柏崎刈羽原子力発電所第6号機 設計及び工事計画審査資料	
資料番号	KK6-009 改0
提出年月日	2023年12月20日

ブローアウトパネルに関する論点整理について

【論点】ブローアウトパネルに関する指摘事項

選定結果（重大事故等）

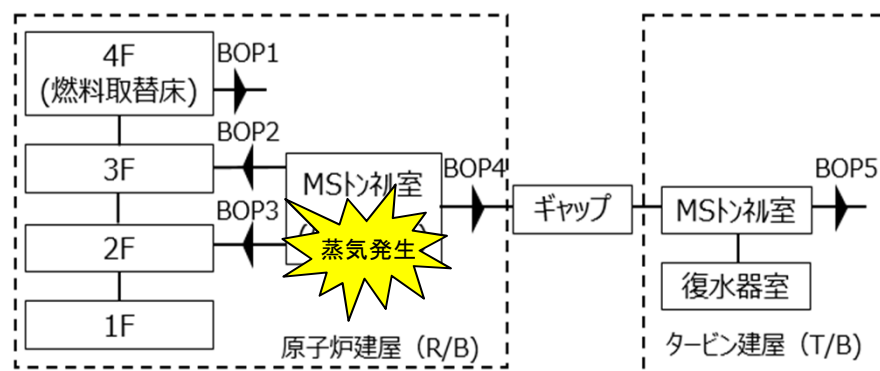
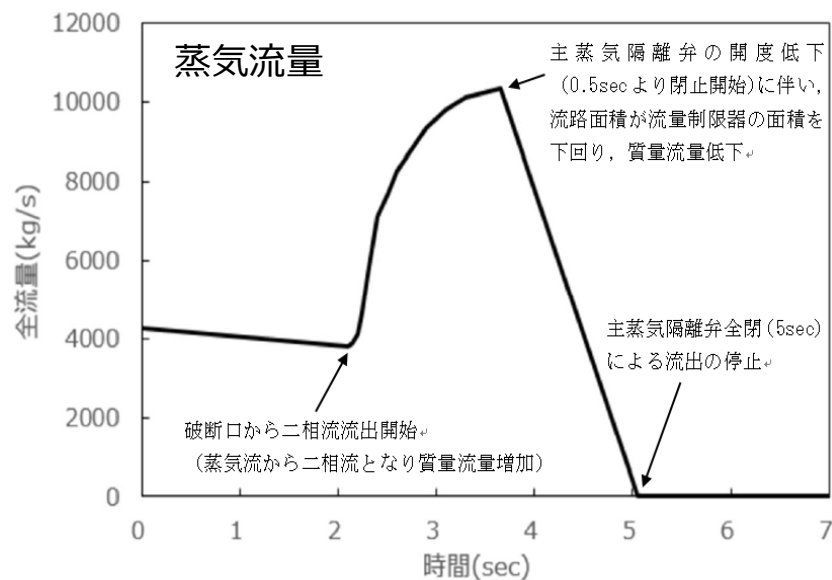
NO	コメント内容	回答	ページ番号	備考
①	BOPを開放しない設計とすることの影響有無の確認項目について主蒸気管破断事故以外にないかも含めて整理し説明すること。	BOPを開放しない設計について影響を確認する事故事象 について主蒸気管破断事故で代表できることを整理しました。	3～4	
②	BOPを開放しない（パネル自体を8枚から7枚）設計について、影響有無を確認した解析条件を示すこと。また閉止する前の解析結果も示すこと。	BOPを開放しない設計について影響を確認した解析 に関する解析条件，および閉止する前の解析結果を明確にしました。	5～11	
③	6号機のBOP及びBOP閉止装置等の設備設計について7号機の設計状況からの違いも含めて説明すること。	BOP及びBOP閉止装置等の7号機との差異 について設計状況からの違いも含めて明確にしました。	12～24

- ・選定手順より以下 2 事象を抽出
 - 主蒸気管破断 及び 格納容器バイパス
- ・事故時の発生圧力の大きい方を想定事象として選定
 - 主蒸気管破断*

注記* : 格納容器バイパス時の破断流量は約28[kg/s]未満であり、主蒸気管破断時の破断流量（数秒で10,000[kg/s]程度まで上昇）と比較すると小さく、原子炉建屋内の圧力は主蒸気管破断時の圧力に包絡

注記* : 原子炉建屋内の圧力は主蒸気管破断時の圧力に包絡されるため、想定事象として選定しない
